CANNES

Plan
Local
d'Urbanisme

MODIFICATION N°2

1.G. RAPPORT DE PRESENTATION

F.2 ESPACE BOISE CLASSE EN SURPLOMB D'UNE LIGNE DE HAUTE TENSION

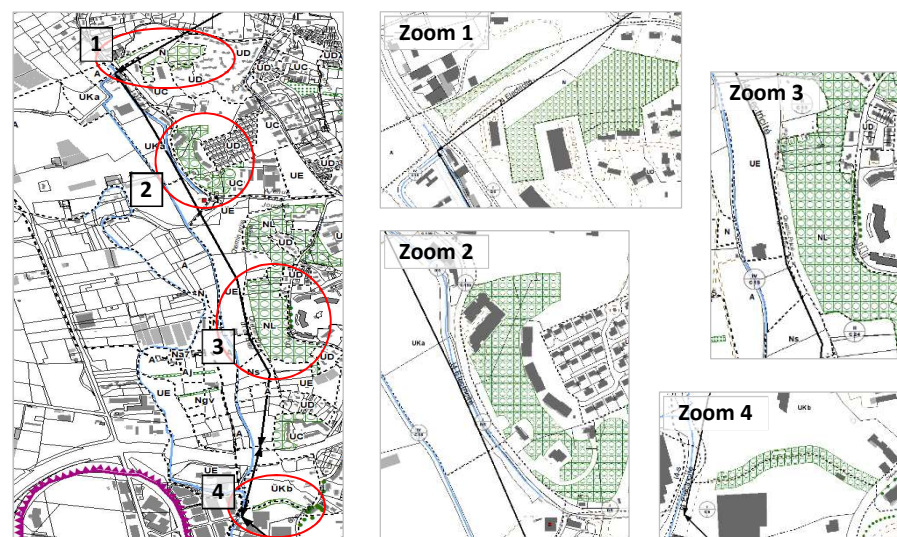
La société R.T.E. (Réseau de Transport d'Electricité) chargée d'exploiter deux lignes électriques aériennes à 63 000 volts implantées sur le territoire de la commune, a fait valoir en juin 2021 l'incompatibilité de ces E.B.C. avec les deux lignes qui les surplombent. Ces lignes sont préexistantes à l'instauration des E.B.C. inscrits au P.O.S. approuvé le 30 juin 2000. L'absence de prise en compte de la servitude 14 lors de la définition de ces E.B.C. constitue donc une erreur matérielle qu'il convient de corriger. En conséquence, il est nécessaire de déclasser chacune des parties de ces E.B.C. situées dans un périmètre de 30 mètres de part et d'autre de l'axe des lignes R.T.E.

La modification consiste à corriger cette erreur matérielle sur le plan de zonage, par la suppression de la partie des E.B.C. située dans une bande de 30m de part et d'autre des lignes R.T.E. La superficie de chacune de ces parties est respectivement estimée à environ 11 345m² (1), 917m² (2), 6 660 (3), 193m² (4), portant l'ensemble à une suppression d'environ 19 115m² d'espaces boisés classés inscrits par erreur depuis le P.O.S. de 2000.

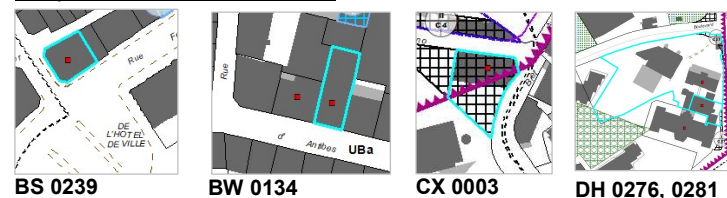
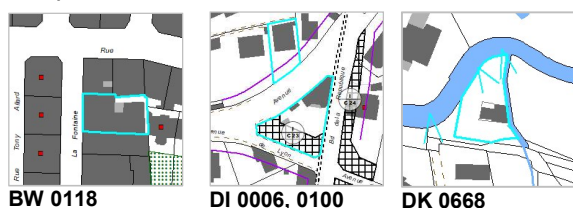
- Repères cartographiques à supprimer car bâtiments non répertoriés

- identifier sur le plan de zonage les bâtiments répertoriés sur la liste annexée mais non représentés graphiquement,
- ajuster les repères graphiques sur le plan de zonage,
- supprimer les repères cartographiques des bâtiments non listés en annexe.

F.4 HAUTEUR IMPOSEE RUES DU CANADA ET ROUAZE

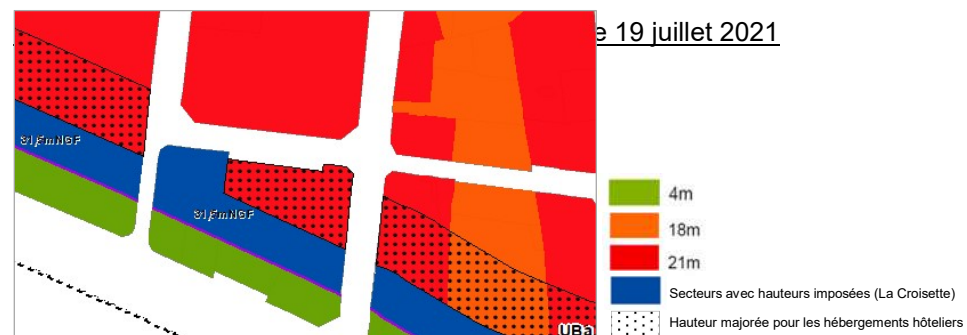
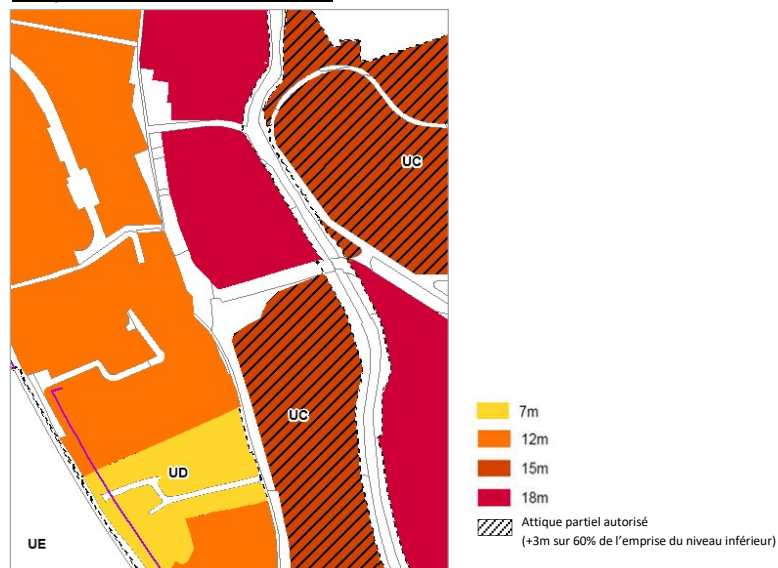
En conséquence, par souci de cohérence avec la réalité du terrain, il est nécessaire de corriger les limites du zonage des hauteurs pour une meilleure lisibilité du document.

La modification consiste en la correction des limites du zonage de la cartographie des hauteurs avec :

- L'effacement des identifications des hauteurs sur les voies publiques,
- L'homogénéisation de la hauteur de 12 m sur les parcelles cadastrées DN 430, 432, 433, 434, 435, 436.
